**Modulo per la presentazione delle osservazioni per i piani/programmi/progetti sottoposti a procedimenti di valutazione ambientale di competenza statale**

ID: Codice procedura (ID\_VIP/ID\_MATTM):10844

Impianto per la produzione di energia elettrica da fonte eolica, costituito da 6 aerogeneratori della potenza complessiva di 37,2 MW, un sistema di accumulo da 25 MW e relative opere connesse in località "Rempillo" nel comune di Pitigliano (GR).

Immagine n. 5 Intervisibilità degli impianti eolici della provincia di Viterbo anche in quella di Grosseto, in particolare nel pitiglianese.

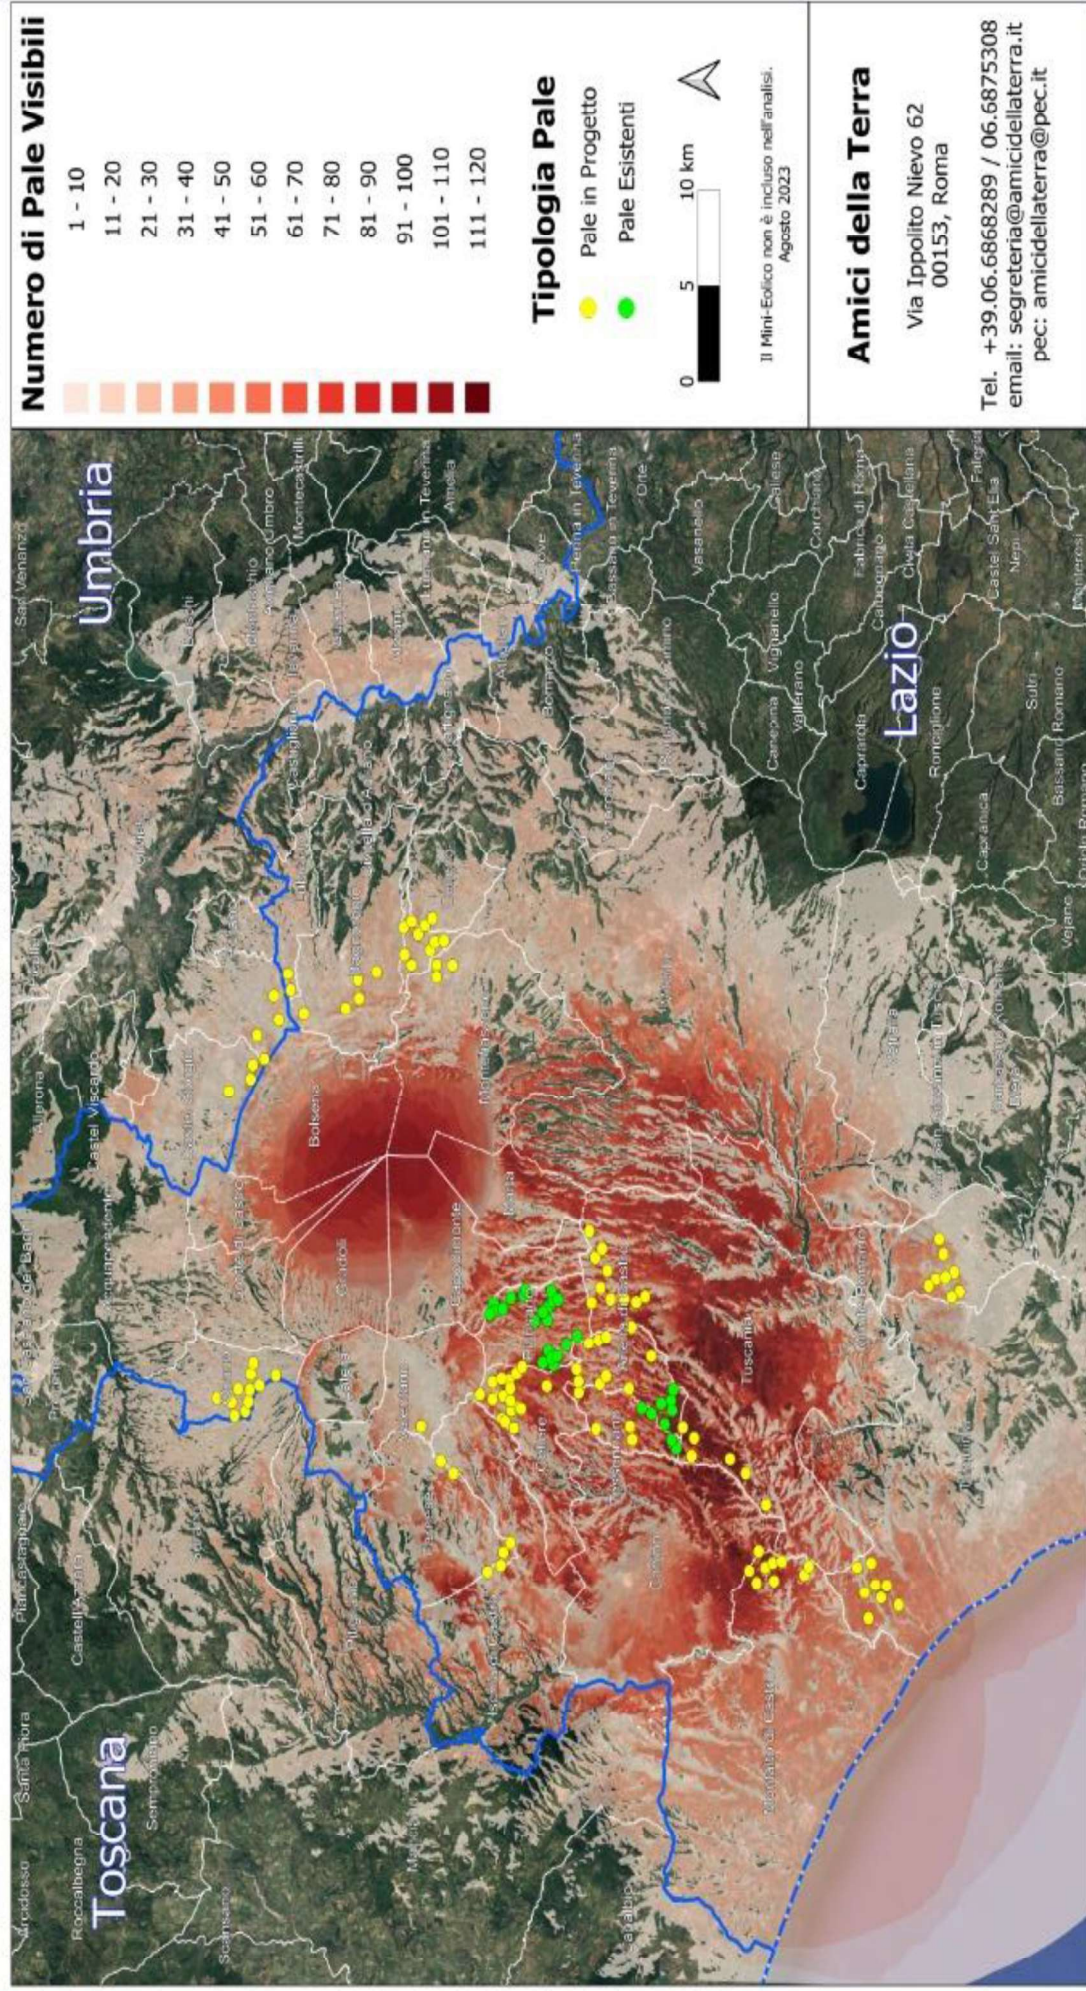
L'impianto eolico "Rempillo" pur essendo "esterno al confine provinciale e regionale ma nelle sue immediate vicinanze ( a soli 100 metri i primi due aerogeneratori) oltre ad impattare sul territorio e sulle economie di tre Comuni del Lazio ( Farnese, Valentano e Latera) si trova nelle fasce di rispetto dei Beni di notevole interesse pubblico come si è evidenziate nelle Osservazioni nn. 1 e 2 e crea anche degli impatti negativi anche sui beni naturalistici come verrà dettagliato nell'Osservazione n. 4. Inoltre andrebbe a sommarsi al già enorme cumulo di impianti eolici e fotovoltaici e geotermici che già creano una elevata criticità ambientale nella provincia di Viterbo e interferiscono anche con il territorio toscano come si può vedere dalle immagini nn. 4 e 5 dell'Allegato n. 1.
